SKF Tehnični Bilten

Obvezna zamenjava matice s priloženo v kompletih kolesnih ležajev

FORD, MAZDA

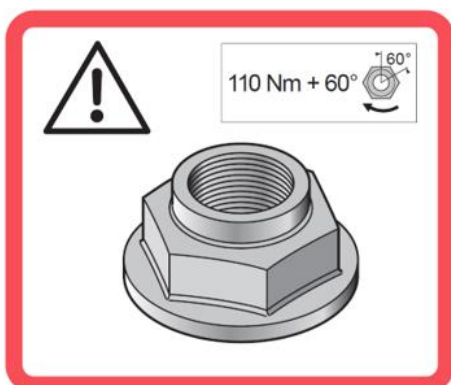
Navodila za montažo za obvezno zamenjavo matice so priložena v kompletih

Nova oblika SKF matice

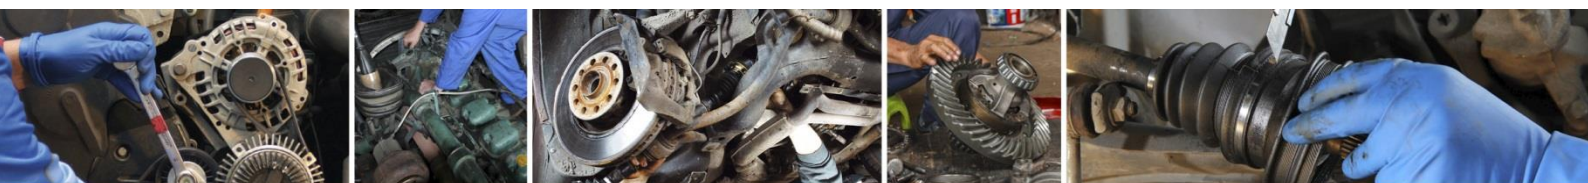
Nova oblika matice SKF s spremenjenim zateznim momentom: 110 Nm + 60°

SKF je skladno z OE specifikacijami spremenil obliko matice, priložene v kompletih kolesnih ležajev, navedenih na naslednji strani. Matica ima novo obliko in spremenjen zatezni moment.

- ✓ Obvezna menjava matice z novo priloženo v kompletu! Nikoli ponovno ne uporabite stare matice!
- ✓ Zategujte z momentom **110 Nm + 60°**, kot je zaradi varnostnega vidika prikazano na opozorilni sliki spodaj.
- ✓ Sledite navodilom za montažo, ki so na voljo preko QR kode za odstranjevanje starih in nameščanje novih kolesnih ležajev.
